品番	TKS05306Z	品名	台付シングル混合水栓	1 / 3
----	-----------	----	------------	-------

金具補修品注意情報		C_0021
件名	ホース補修部品交換時の注意情報	
対象製品	TKS05305J、TKS05305JV3、TKS05305Z、TKS05305ZV3、TKS05306J、TKS05306Z、TKS05308J、TKS05308JV2、TKS05308JV4、TKS05308Z、TKS05308ZV4、TKY01303J、TKY01303Z

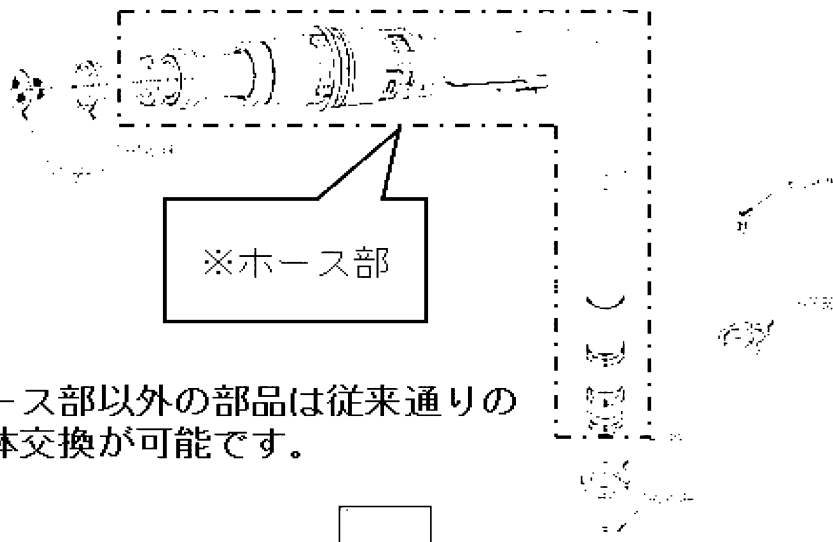
ご使用の製品におきましては、部品供給リスク回避の為の仕様変更により補修部品に互換性がなくなっています。

ホース部以外の部品は従来通りの単体交換が可能です。

※ホース部を交換される場合は下表をご確認頂きホース部及び本体部一式で交換してください。

分解図表示品番		補修（交換）品番
THC80A	}>	TH5A0108
THC80B	⇒	TH5A0109
THC80C・THC80D	⇒	TH5A0110
